Lavatório Banheiro PNE

Consulta de Informação
Abertura
2021-09-20T21:03:23+00:00
Vencimento
2021-09-26T13:00:00+00:00
Autor
coordenacao@chaconengenharia.com

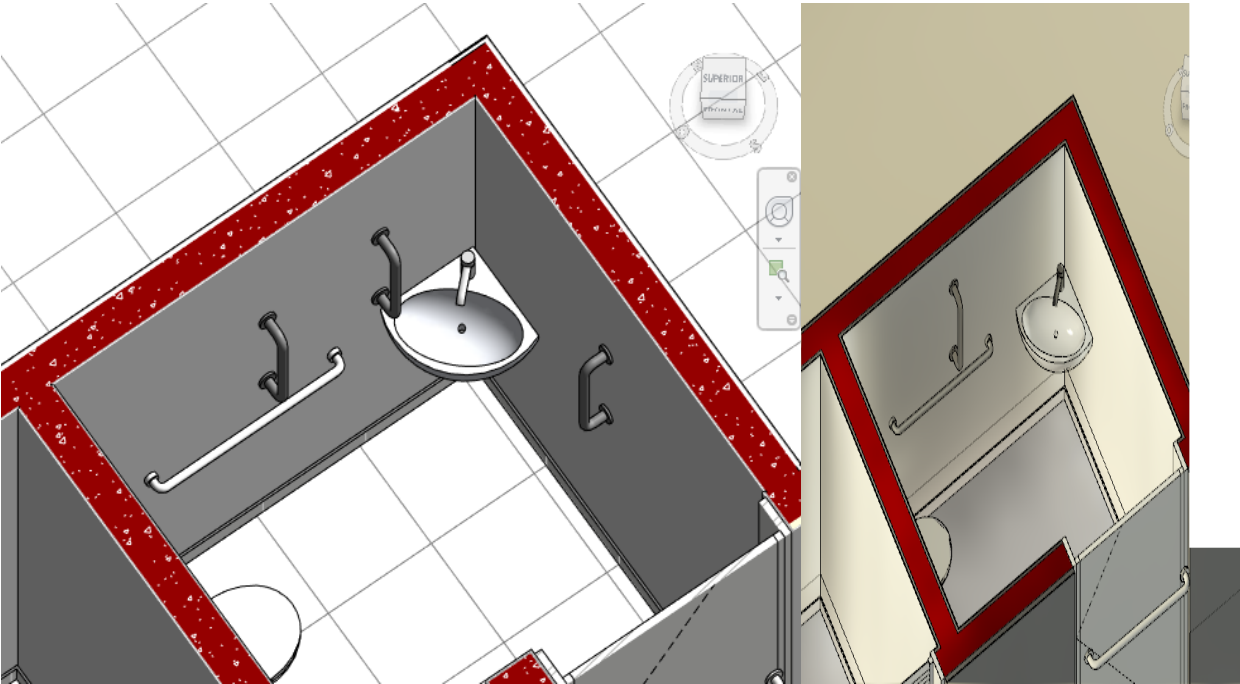
O lavatório não deveria ter as barras de apoio na vertical?
Prioridade
Baixa
Disciplinas Responsáveis
Arquitetura
Usuários Responsáveis
bruno@chaconengenharia.com

Ações	Descrição	Data Ação	Novo Vencimento	Responsável	Realizado por
	Ajustado na r01	2021-10-29T17:48:47+00:00		coordenacao@chaconengenharia.com	coordenacao@chaconengenharia.com
	Barras verticais				
	adicionadas conforme	2021-10-04T15:20:05+00:00		bruno@chaconengenharia.com	bruno@chaconengenharia.com
	NBR 9050				
	sem comentários	2021-09-20T21:03:24+00:00		coordenacao@chaconengenharia.com	coordenacao@chaconengenharia.com
